Baubesprechungsprotokoll Nr. 03

Projekt: MEW Fassadensanierung 1.BA

Besprechung: am 23.05.2023 um 14:00 Uhr (in blau)
(als Ergänzung/Fortschreibung der Abstimmung vom 27.4.23 in schwarz)

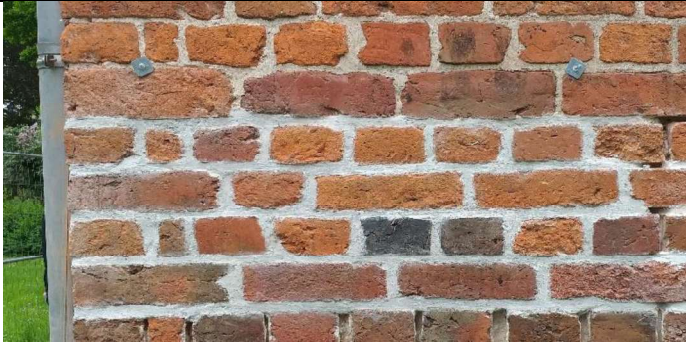
Nr.	Folgende Punkte wurden besprochen:	Zuständig	Termin/Status
03.1	Bemusterung Verfügun		
03.1.1	<p>Muster P6 und P7 wurden in der ursprünglich vorgeschlagenen Rezeptur von Hr. Srocke als Musterverfugung am 27.4.23 eingebracht. Zusätzlich wurde die gewünschte Musterverfugung 6.1 gem. letzter Abstimmung mit dem Denkmalamt erstellt, welche von Hr. Taube freigegeben wurde:</p> <ul style="list-style-type: none"> - Rezeptur Probe 6.1: Hochbrandgips „A3“ 500 µm; 3 % WFK; dunkle und ocker Pigmente und Ziegelmehl; ungebranntes Gipsgestein-dunkel ca. 36 % bis 1 mm und ca. 24 % 1 bis 4 mm - Verfugung nachträglich abgerappt, bei Bedarf nach 14 Tagen erneut mit Wurzelbürste aufgeraut, um den helleren, feinen Hochbrandgips an der Oberfläche zu reduzieren und sich dem historischen Bild der Verfugung mit aufgerauter Oberfläche und sichtbarer grober Körnung zu nähern - Verfugung fast bündig zur Ziegelsichtfläche, bei Bedarf leicht zurückgesetzt ausgeführt 		Info

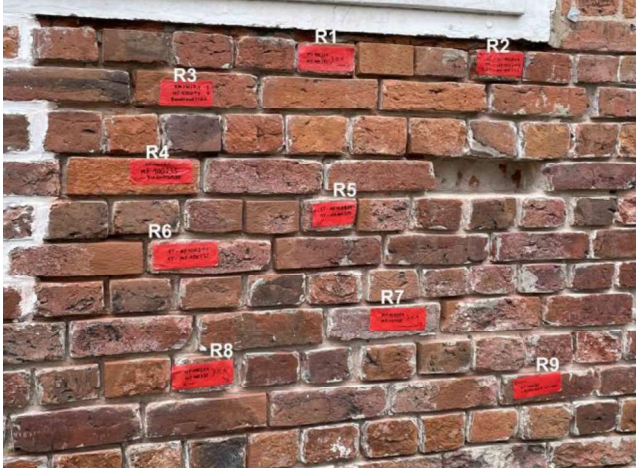
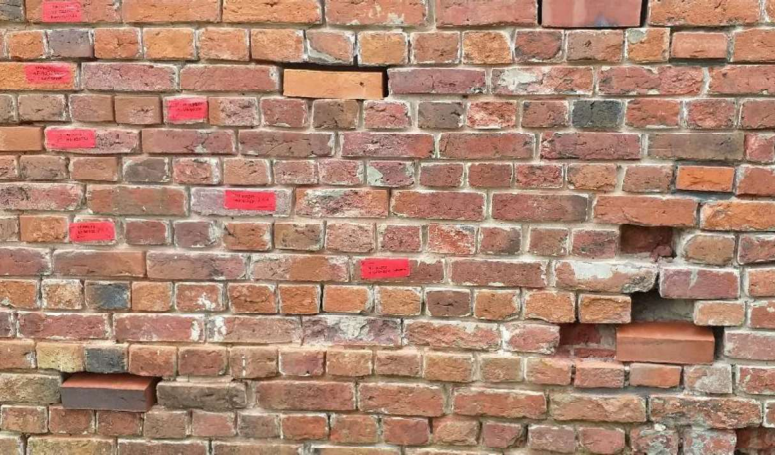
03.1.3	 <p>Musterverfugung 6 – nicht freigegeben</p>		
03.1.4	 <p>Musterverfugung 7 – nicht freigegeben</p>		
03.1.5	<p>Hinweise für die weitere Verfugung:</p> <ul style="list-style-type: none"> - Bei Bedarf können die Fugen nachträglich aus Sicht des Denkmalmamtes mit Schmutzwasser farblich angepasst werden (im Muster nicht erfolgt). - Vorhandene intakte Verfugung in der oberen Fassade soll erhalten bleiben (auch zementär). - Die frei gelegten losen zementären Verfugungen unter dem Geländeniveau sollen entfernt werden, intakte Fugen können beibehalten werden.
